Directive "POLYCOM dans les tunnels ferroviaires" - Chapitre 4.5.3.1

Le domaine spécialisé Mobilcom de l'Office Fédéral de la protection de la population OFPP FB MC, se réfère avec cette lettre de recommandation au chapitre sur les exigences minimales en matière de couverture radio dans la directive publiée par l'OFT le 7 juin 2010.

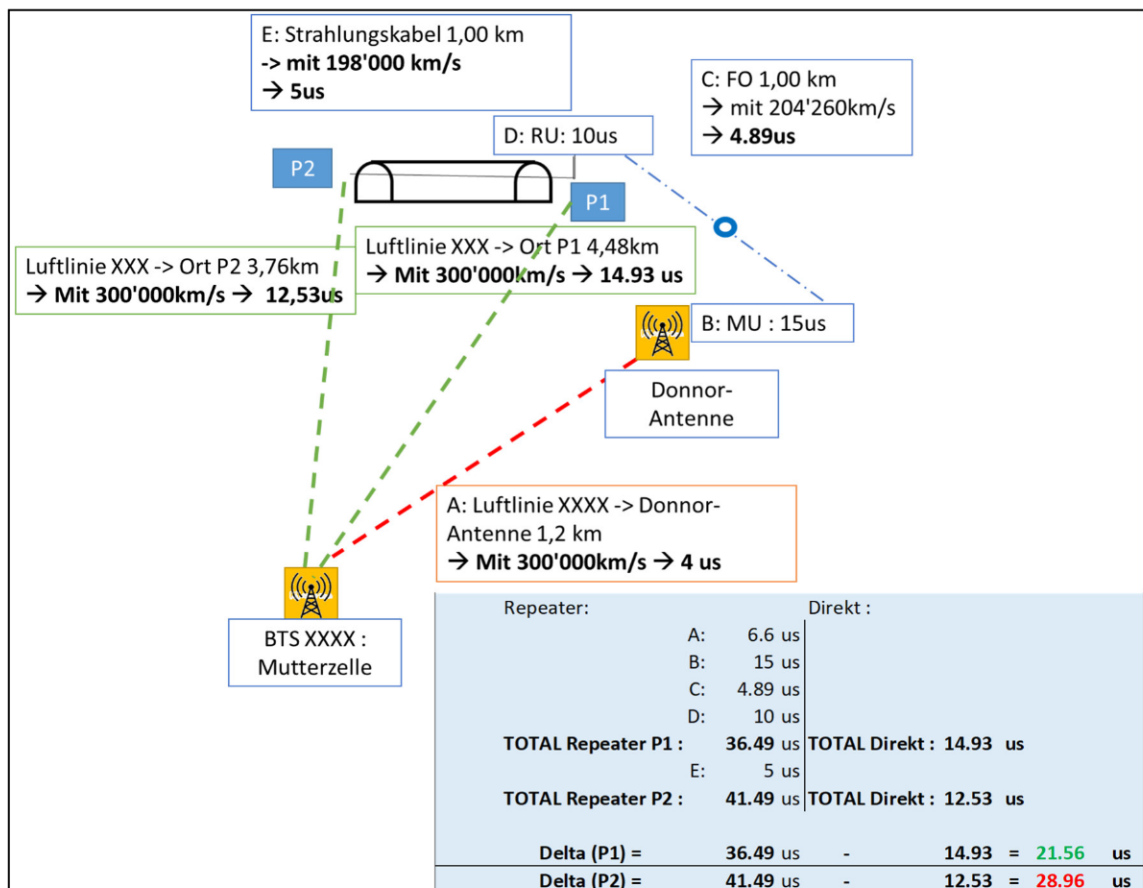
Ci-dessous un exemple de preuve de calcul. Dans cet exemple, c'est la même cellule qui couvre les 2 côtés du tunnel. Les 25 µs sont respectées au point P1, mais ne le sont pas au point P2.

- *Le delta temps maximal entre le signal direct (provenant de la Station de base) et le signal répété (via installation tunnel) doit être inférieur à **25 µs** en tout lieu dans et aux abords de l'ouvrage (zone proche comprenant également par exemple les places de rassemblement).*
- *Une preuve théorique par calcul des temps du respect des **25 µs** doit être établie.*
- *Dans le cas où la cellule-mère est une cellule Polycom-Simucast (isofréquence), **15 µs** doivent tout de même être respectées. De tels projets spéciaux ont besoin d'une analyse détaillée, doivent être discutés avec le domaine spécialisé OFPP Mobilcom.*
